**Gemeente
Amsterdam**

Nota van beantwoording zienswijzen

Bestemmingsplan 'Buiksloterham 8^e herziening'

Grond en ontwikkeling
Ruimte en duurzaamheid
23 juni 2022

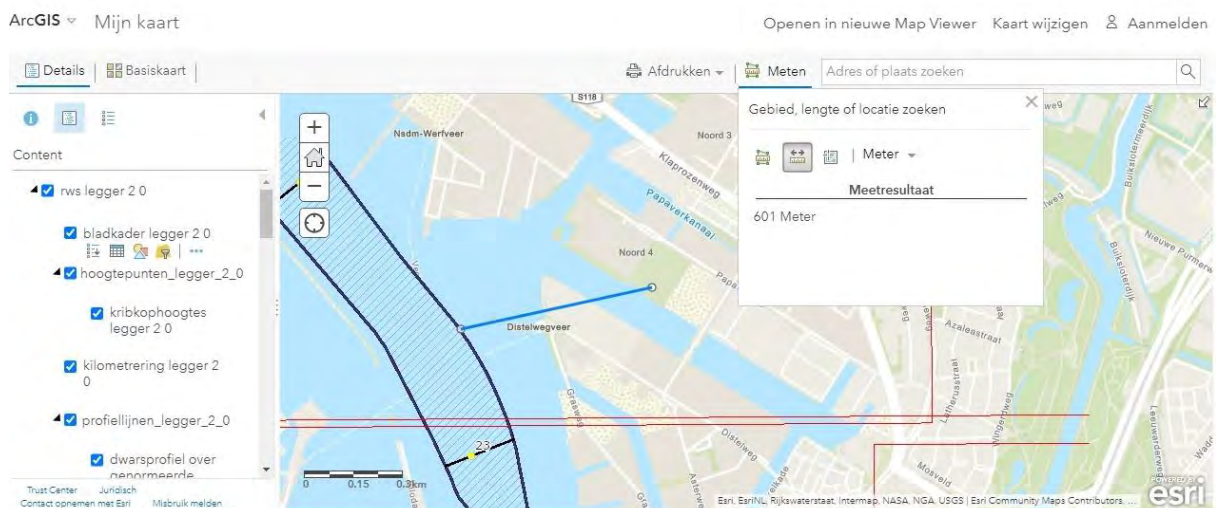
Over de vrijwaringszones- Barro schrijft adressant dat door het plangebied de vrijwaringszone vaarweg loopt. De vrijwaringszone vaarweg is gereguleerd in het Besluit algemene regels ruimtelijke ordening (Barro). In hoofdstuk 2 van de toelichting van het Barro wordt gesproken over het bestemmen van vrijwaringszones langs vaarwegen om het belang van een vlotte en veilige doorvaart voor de scheepvaart te borgen. In deze zone dienen belemmeringen voor de veiligheid van de scheepvaart op de Rijksvaarweg (doorvaart, zicht en hulpverlening) voorkomen te worden. De vrijwaringszone Barro van het Noordzeekanaal en/of de vaargeul van Het Binnen IJ loopt tot in het plangebied.

In de zienswijze staat dat de vrijwaringszone Barro wordt gerekend vanaf de begrenzinglijn van de Rijksvaarweg zoals opgenomen in de legger conform artikel 5.1 van de Waterwet. De legger is te vinden op www.rws.nl/apps/geoservices/legger. Het Noordzeekanaal en Het afgesloten IJ zijn onderdeel van de zeehaventoegang. De vrijwaringszone zee-haventoegang is 40 meter. Nabij vaarwegsplitsingen of havenuitvaarten bedraagt de vrijwaringszone aan weerszijde van de vaarweg 50 meter.

Adressant verzoekt om deze toelichting op te nemen in het Ontwerpbestemmingsplan Buiksloterham 8^e herziening.

Bij raadpleging van de legger op www.rws.nl/apps/geoservices/legger is gebleken dat de legger en de loop van de Rijksvaarweg lastig raadpleegbaar te zijn. In nader mailcontact met een medewerker van de Unit omgeving & projecten van Rijkswaterstaat West-Nederland Noord (WNN) op 12 januari 2022 is gebleken dat via de link: <https://maps.rijkswaterstaat.nl/dataregister/srv/dut/catalog.search#/metadata/47ae9ce7-bea1-4d1d-bed9-077b8b632584?tab=relations> de leggers zijn te raadplegen. In de mailwisseling is de volgende instructie gegeven: open tweede link > klikken op “View in ArcGis Online map viewer” > vervolgens inzoomen op het gebied rondom 't IJ om te kijken waar de grens waterstaatkundig beheer ligt. Daarbij is geattendeerd op de mogelijkheid om afstanden te meten vanaf de grens.

Bij nameting volgens deze nadere instructie blijkt dat de grens van de Rijksvaarweg op circa 600 meter van het plangebied van voorliggende 8^e herziening is verwijderd (hemelsbreed gemeten). In de onderstaande afbeelding is de print screen opgenomen van de afstand tot aan het plangebied.

Volgens artikel 2.1.2, tweede lid, onder e., van het Besluit algemene regels ruimtelijke ordening (Barro) geldt een vrijwaringszone voor deze locatie van 50 meter vanaf de begrenziingslijn van de Rijkswaerweg. Op grond hiervan kan geconstateerd worden dat het plangebied niet loopt tot in het plangebied van voorliggende herziening.

Het plangebied van voorliggende herziening valt buiten de vrijwaringszone. De ontwikkelingen van het plan zijn dan ook verenigbaar met het belang van een veilige en vlotte doorvaart van het scheepvaartverkeer op het IJ.

Ondanks dat het plangebied van voorliggende herziening buiten de vrijwaringszone conform het Barro is gelegen, is de zienswijze aanleiding om – overeenkomstig het verzoek - in de toelichting de passage uit de zienswijze over te nemen met dien verstande dat wordt aangegeven dat, anders dan aangegeven in zienswijze, het plangebied van de herziening is gelegen buiten de vrijwaringszone behorende bij de Rijkswaerweg in het IJ en dat het plan verenigbaar is met veilige en vlotte doorvaart van het scheepvaartverkeer op het IJ.

Figuur 1 Afbeelding stedenbouwkundige spelregels 8e herziening bestemmingsplan

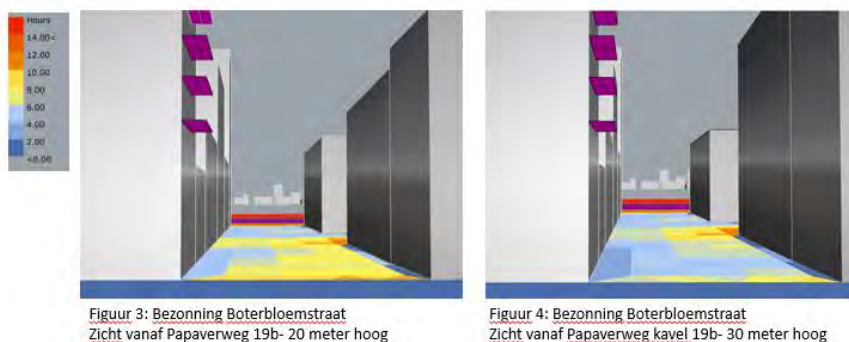
De stedenbouwkundige spelregels en de bestemmingsplan wijziging zoals nu opgesteld, creëren een onacceptabele verslechtering van de condities van de leefomgeving van bewoners en bedrijven op kavel 11 en 20E en F, zowel in de woningen/ panden als op straatniveau. De belangen en negatieve impact van de wijziging op de leefkwaliteit van de huidige bewoners zijn bij het opstellen van de wijziging van het bestemmingsplan, onvoldoende meegenomen, beschouwd en getoetst. Hieronder lichten we 3 specifieke punten van verslechtering van de leefkwaliteit toe, veroorzaakt door de voorgestelde wijzigingen en spelregels van de 8e herziening. Zie figuur 2 voor de uitgangspunten die wij gebruikt hebben voor onze zienswijze: de plattegrond spelregels met kavelverdeling en de voorgestelde bouwvolumes+ hoogtes, zoals beschikbaar op de website van de Gemeente Amsterdam en het ter inzage gelegde bestemmingsplanwijziging.

Schaduwvorming, sterk verminderde daglichttoetreding

Doordat er a) minder hoog gebouwd mag worden aan het Johan van Hasseltkanaal, b) het FSI omhoog gaat van 3,0 naar 3,5 en er c) meer vierkante meters gebouwd dienen te worden t.o.v. de oorspronkelijke plannen, zijn er hogere bouwvolumes nodig op de rest van kavel 19. Voornamelijk kavel 19 b rondom het noordelijk deel van de Boterbloemstraat en de Papaverweg. In plaats van een beoogde toename van flexibiliteit voor de ontwikkeling wordt door het besluit van de FSI verhoging en lokale wijziging in bouwhoogtes, voor het deel tegenover de huidige bebouwing van kavel 20 E en F, het noodzakelijk om tot de maximale bouwhoogte te ontwikkelen om aan de target van BVO uit de Investeringsnota te voldoen. De

spelregels en de wijziging van het bestemmingsplan zijn daarmee allesbehalve flexibel, verhogen de schaduwvorming in dit stuk straat en verslechteren daarmee de leefkwaliteit van de woningen die hun voorzijde aan deze straat hebben op onacceptabele wijze.

Neem in het bestemmingsplan op dat het bouwvolume op kavel 19 b grenzend aan de Boterbloemstraat niet hoger mag zijn dan 20 meter ivm daglichttoetreding.

Met betrekking tot de bouwhoogte wordt opgemerkt dat in het huidige bestemmingsplan 2009 voor kavel 19 een maximale bouwhoogte geldt van 30 meter, met uitzondering van een gedeelte langs het Johan van Hasselkanaal waar een maximale bouwhoogte van 45 meter geldt. Met deze 8e partiële herziening wordt de bouwhoogte van een deel van kavel 19 gewijzigd. In de strook langs het Johan van Hasselkanaal wordt de bouwhoogte deels (blok 19C en 19D met de school) teruggebracht naar 20 meter, met een afwijkingsbevoegdheid tot 25 meter voor blok 19D (school) voor maatwerk, en in de noordwesthoek van het plangebied (blok 19A) is ruimte voor een hoogteaccent van 40 meter. De bouwhoogte van blokken 19B, E en F blijft ongewijzigd op maximaal 30 meter. De blokken 19B en 19D grenzen aan de Boterbloemstraat.

Het klopt dat het terugbrengen van de hoogte langs de Johan van Hasselkade en de verhoging van de fsi zorgt voor minder flexibiliteit op het geheel. Echter, in deze 8e herziening van het bestemmingsplan is de maximum toegelaten bouwhoogte ter plaatse van blok 19B niet gewijzigd ten opzichte van het bestemmingsplan 2009. In dat opzicht wijzigt deze herziening ook niets aan de eventuele effecten op bezonning die de bebouwing op kavel 19 op gebouwen in de omgeving kan hebben. De met deze 8e herziening gewijzigde fsi van 3,0 naar 3,5 doet daaraan niets af, omdat ook volgens de huidige bestemmingsplanregels binnen het bestemmingsvlak flexibiliteit en vrijheid geboden wordt om met de bebouwing en de dichtheid te schuiven en deze ergens in het vlak te concentreren. Overigens is in het kader van de voorbereiding van deze herziening geoordeeld dat ook met de hogere fsi van 3,5 er binnen het bestemmingsvlak nog voldoende ruimte is om te variëren met bouwhoogtes, zoals ook blijkt uit de in de bouwenvelop opgenomen voorbeeldverkaveling.

De gemeenteraad heeft met het vaststellen van de HIB gekozen voor een stedelijke, dichtbebouwde omgeving in Buiksloterham. Schaduwwerking op belendende percelen kan bij grotere dichtheden niet worden voorkomen. In dit geval is er naar onze mening geen sprake van onevenredig veel schaduw tgv 30 meter hoogte en is dit een normaal effect in een dichtbebouwde stedelijke omgeving. Bij de verdere uitwerking van de plannen streven we naar optimalisering.

Voor de regeling in dit bestemmingsplan Buiksloterham 8e herziening betekent dit resultaat dat er geen aanleiding bestaat om de in het ontwerpbestemmingsplan 8e herziening gedeeltelijk gehandhaafde maximum bouwhoogte van 30 m en gedeeltelijk gewijzigde bouwhoogtes (een verlaging van 45 m naar 20 m bij twee bouwvlakken aan de Johan van Hasselkade (met een afwijkingsmogelijkheid tot 25 m voor blok 19D (school) en verhoging van 30 m naar een accent van 40 m ter plaatse van het vlak met de bouwaanduiding 'specifieke bouwaanduiding-1' in de noordwesthoek van kavel 19) te wijzigen. Deze 8e herziening beoogt in het verlengde van het moederplan met een globale en flexibele regeling een kader op hoofdlijnen te bieden. Zodanig, dat in de basis een aanvaardbare ruimtelijke invulling is geborgd, maar dat bij de concrete uitwerking voldoende ruimte en flexibiliteit bestaat om kwaliteit te optimaliseren.

Figuur 17: Zichtas Boterbloemstraat

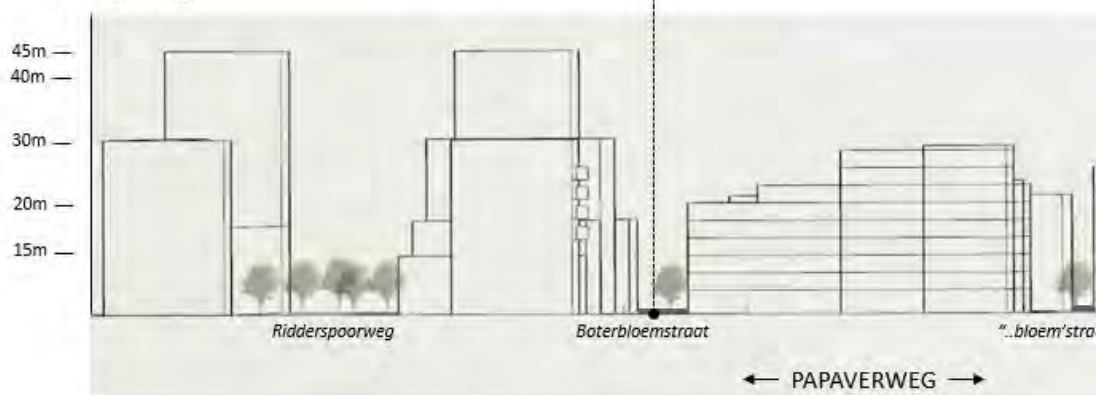
Momenteel zijn in het stedenbouwkundig concept, met uitzondering van de groencorridor, de dwarsstraten gelegen tussen Papaverweg en het Johan van Hasseltkanaal ondergeschikt gemaakt aan de routes die parallel lopen aan het Johan van Hasseltkanaal. Onder andere de Boterbloemstraat is puur als functionele route ingepland, terwijl dit een straat is met doorzicht

Alternatief voorstel:

- Duidelijke zichtas met waterprogramma conform investeringsnota BSH;
- Groene corridors NZ richting tot aan water conform Investeringsnota BSH;
- Bouwvolumes doen geen afbreuk aan leefcomfort openbare ruimte;
- Figuur 1 bevat aanvullend uitgangspunt van max 20m bouwhoogte kavel 19B aan Boterbloem, korrelgrote conform Stedenbouwkundige hoog-laag principedoorsnede als reeds toegepast op de Ridderspoorweg;

De toelichting in deze 8e herziening van het bestemmingsplan Buiksloterham geeft op hoofdlijnen weer hoe het plangebied zich moet gaan ontwikkelen. Zoals in de reactie op het voorgaande bezwaarpunt is uitgelegd, biedt deze herziening net als het moederplan Buiksloterham 2009 een planregeling met een globaal en flexibel karakter, met een verbeelding en planregels die in de basis een aanvaardbare ruimtelijke invulling borgen en ruimte bieden voor meerdere mogelijkheden van concrete uitwerking. De uitwerking vindt plaats in de tender en in het latere ontwerptraject. Daarbij is aansluiting op de omgeving een belangrijk selectie criterium; zie eveneens de aangehaalde eerdere beantwoording, waarin wordt aangegeven dat in de selectiecriteria aandacht is voor goede aansluiting op de Boterbloemstraat. Daarvoor is het niet noodzakelijk om de stedenbouwkundige benadering van Kavel 20 door te zetten op Kavel 19. Ook hebben we in de selectiecriteria veel aandacht voor kwalitatief goede plinten / aansluiting op het maaiveld). Zoals gezegd biedt de tenderprocedure nog voldoende ruimte om tot een passende massa-opbouw langs de Boterbloemstraat te komen. Voor de inrichting van de Boterbloemstraat zal te zijner tijd een participatieproces worden ingezet, waarbij ook naar de vergroening wordt gekeken. Tegelijkertijd sluit het schoolplein annex buurtplein eveneens aan op de Boterbloemstraat; hetgeen een verrijking betekent voor de Boterbloemstraat.

Akoestiek, bewuste creatie van ruis

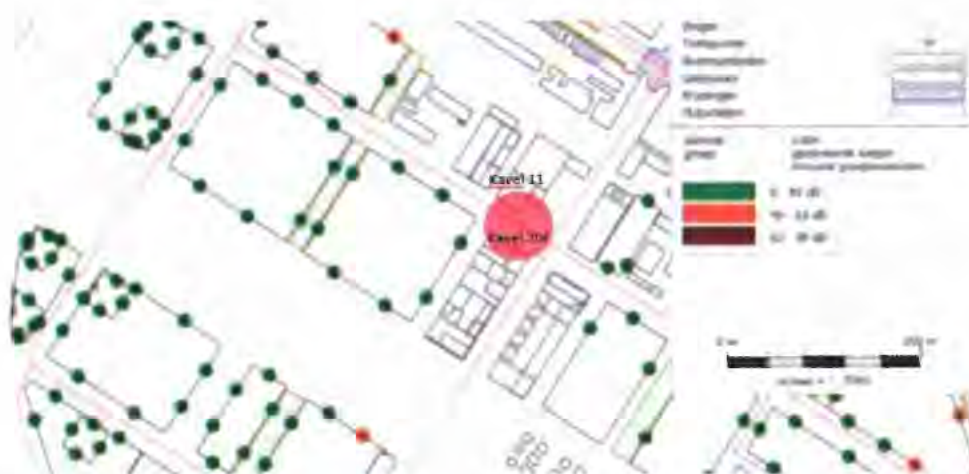
- De uitgangspunten en resultaten van het akoestisch onderzoek voor de wijziging van het bestemmingsplan zijn ons inziens onvolledig; De impact op de gevels van kavel 20 F en kavel 11 zijn, ondanks hun directe positionering aan twee verkeersaders (Papaverweg en Ridderspoorweg) en mogelijke negatieve impact van de opwaardering van het verkeersnet, nog niet meegenomen in de analyse. Zie snapshot hieronder van

- Daarnaast is het worst case scenario dat op de Ridderspoorweg en nieuwe aan te leggen route, zonder verkeerskundige maatregelen, gemiddelde snelheden tussen de 50/70km/u worden gehaald, en de impact daarvan op aanpalende gevels niet getoetst, terwijl dit wel een realistisch scenario is, gezien de huidige behaalde snelheden van gemotoriseerd verkeer op de Ridderspoorweg.
- Er is een reëel risico dat de grenswaarden bij kavel 11 en kavel 20 F worden overschreden, bij nader onderzoek. Bij deze het verzoek dit te laten onderzoeken, alvorens de 8^e herziening van het bestemmingsplan wordt vastgeklit.

Tijdens de voorbereiding van deze 8e herziening van bestemmingsplan Buiksloterham is onder andere naar de voor dit plan relevante geluidsaspecten gekeken. Omdat deze herziening ten opzichte van het moederplan in meer woningbouw en een school voorziet, die als geluidgevoelige functies worden beschouwd, is gekeken naar de effecten van wegverkeerslawaai. Het huidige bestemmingsplan maakt bebouwing met de functie wonen en maatschappelijke voorzieningen op kavel 19 al mogelijk. In het kader van deze herziening is gebruik gemaakt van geluidsonderzoek dat bij de opstelling van de HIB aan de hand van de actuele verkeersintensiteiten, die ten gevolge van de beoogde intensivering van programma

en bouwvolumes op de nieuwbouw van gevoelige bestemmingen zijn te verwachten. Uit dat onderzoek blijkt dat op de grenzen van de uiterste bouwvlakken op kavel 19 aan de voorkeursgrenswaarde wordt voldaan. Bestaande bebouwing, zoals de buiten het plangebied van deze herziening gelegen kavels 11 en 20, worden in dit kader niet onderzocht. In de zienswijze wordt mogelijk gedoeld op eventuele effecten van de nieuwbouw op bestaande bebouwing (bijv. door reflectie). Voor zover van reflectie sprake zou zijn, zal dat op de gevels van de bestaande gebouwen geen overschrijding van de voorkeurswaarde opleveren. Het aspect geluid vormt geen belemmering voor de uitvoering van deze 8e herziening

Ruis

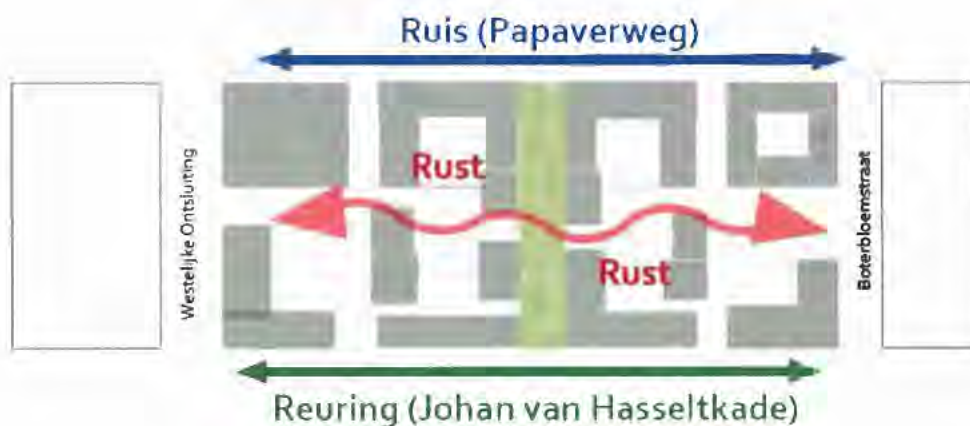
Het stedenbouwkundig concept beschrijft een systeem van Rust, Ruis en Reuring. Geen enkele bewoner wil bewust, vanuit keuze aan ruis blootgesteld worden. Ruis intentioneel voorstellen in een binnenstedelijk plan, puur omdat er een weg loopt is ons inziens niet acceptabel en strookt ook niet met de ambitie en visie van het Manifest Buiksloterham dat voorziet in een “leefbare aantrekkelijke woonwijk.” Het zou in binnenstedelijk gebied (niet centrumzijnde) geen voorwaarde mogen zijn. De voorwaarde voor een gebied waar de programmaverdeling voor het grootste deel woningen betreft, dient te allen tijde geluidsoverlast te minimaliseren en waar mogelijk te mitigeren. De woningen aan Kavel 20 F en kavel 11 met een directe gevel aan de Noord-Oost zijde, worden door deze conceptuele stedenbouwkundige keuze benadeeld, met als gevolg een directe verslechtering van de waarde en de leefkwaliteit.

We vragen bij deze, vanuit bovenstaande gedachte, het element ruis te verwijderen uit het concept en daarvoor in de plaats een uitgangspunt/ spelregel op te nemen dat geluidsuitstraling en hinder in het hele gebied zo veel mogelijk dient te worden voorkomen en waar voorkomen niet mogelijk is, te worden gemitigeerd.

De begrippen Ruis, Rust en Reuring worden hierbij gebruikt om een ordeningsprincipe te duiden dat hierbij bruikbaar is en dient niet letterlijk maar overdrachtelijk, dan wel metaforisch te worden geïnterpreteerd. Ruis staat hierbij voor productieve bedrijvigheid, die langs de Papaverweg wordt georiënteerd. Deze productieve bedrijvigheid dient in alle gevallen te voldoen aan het geldende bestemmingsplan en in het verlengde daarvan deze 8e herziening, waarin bij nieuwvestiging van bedrijven een maximum milieucategorie tot 3.1 geldt en voor enkele al lang bestaande bedrijven met een hogere milieucategorie een uitzonderingsregeling geldt. In overeenstemming daarmee en in aanvulling daarop gelden bij herontwikkeling tevens de HIB spelregels, waarin ook slechts bedrijven tot een maximum milieucategorie van 3.1 zijn toegestaan.
